<b>Title/Titre:</b> BEARING SLEEVE/ COUSSINET	<b>Solicitation No – N° de l'invitation</b> W8482-218160/A Amendment / Modification # 002
<b>Date of Solicitation – Date de l'invitation</b> 18 August/ Aout 2020	
<b>Address Enquiries to – Adresser toutes questions à</b>  Stéphane Lanoie Stephane.Lanoie@forces.gc.ca D Mar P 4-3-4-4	
<b>Telephone No. – N° de téléphone</b>	<b>FAX No – N° de fax</b>
<b>Destination</b>  See herein / Précisé dans les présentes

**La modification # 002 vise à répondre aux questions soulevées par les soumissionnaires et changer la date de fermeture de l'invitation :**

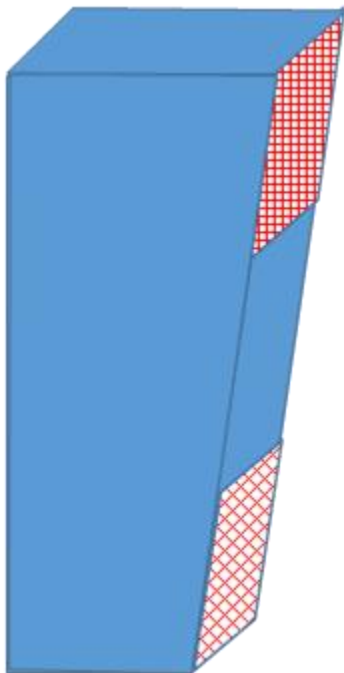
En ce qui concerne la DP en question, les articles 3 et 4 Coin blocage supérieur numéro de pièce 0068655-1, nous avons les questions suivantes ( voir ci-dessous Q et R 3 - 6 ):

0.41 finition – indiquée en 3 positions – veuillez confirmer que la finition de 0,41 ne doit se faire que sur les côtés avant et arrière (dimension de largeur de 150 mm) et non sur les côtés (largeur effilée de 125 mm). Confirmez également que les faces d'extrémité ne doivent pas être polies. Confirmez également que la finition de 0,41 mm doit être de 100 mm de longueur totale mesurée à partir des deux extrémités. Comme l'arrivée .041 est noté en 3 positions s'il vous plaît conseiller si la 4ème position - LH surface supérieure doit être fait.

0.41 la finition doit être appliquée sur la face de coin dans les zones ombragées rouges à moins de 220 mm de chaque extrémité, comme illustré schématiquement dans le diagramme (exagéré) ci-dessous (pas à l'échelle). En outre, la finition 0,41 doit également être applicable à la surface opposée dans deux zones situées à moins de 100 mm de chaque extrémité.

Le reste des surfaces doit être terminé à 1,6:

3. SURFACE FINISH 1.6   
FINIS DE SURFACES
